改善箇所説明図

警音器電気配線

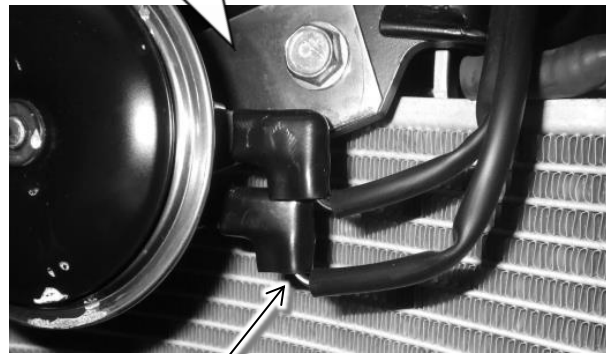
基準不適合発生箇所

警音器の電気配線において、配線の耐久性が不足しているため、特定のエンジン回転領域で発生する車台振動により、当該配線の端子部に負荷がかかり、配線材に亀裂が生じることがある。そのため、そのまま使用を続けると当該配線が断線し警音器が作動しなくなるおそれがある。

改善の内容

全車両、警音器電気配線を補修用ハーネスを用いて修理する。
